SERVICE INFO – INA 0192

Klidnější chod motoru

Přestavba z pevné řemenice za alternátorovou volnoběžku

Výrobce:	Ford
Modely:	Ranger
Rok výroby:	od 2011
Motory:	2.2 D, 3.2 D
Obj. č.:	535 0128 10
Aktuální přiřazení viz katalog dílů

Výměna pevné řemenice za alternátorovou volnoběžku

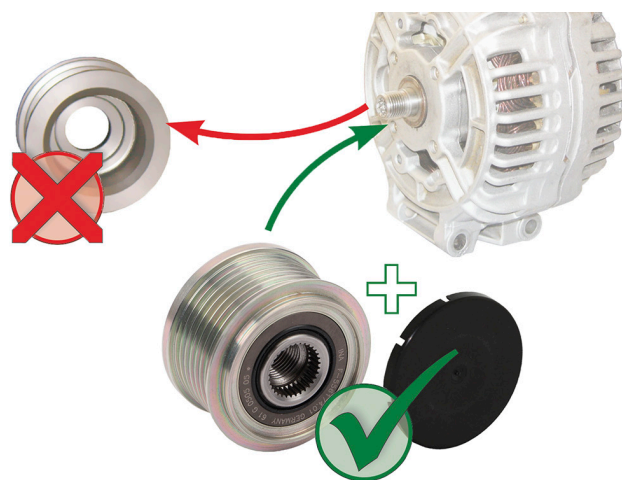
U výše uvedených vozidel může dojít k poškození pohonu přídatných agregátů v důsledku neklidného chodu motoru. Častou příčinou je pevná řemenice alternátoru. Proto by se při každé návštěvě vozidla v autoservisu mělo zkontrolovat, zda již byl alternátor přestavěn.

Výrobci vozidel již vybavují alternátory alternátorovou volnoběžkou místo pevné řemenice.

Pokud je stále nainstalována pevná řemenice, měla by být nahrazena alternátorovou volnoběžkou 535 0128 10. Kromě toho musí být všechny komponenty pohonu přídatných agregátů zkontrolovány z hlediska jejich dokonalé funkčnosti a v případě potřeby je nutné tyto díly také vyměnit.
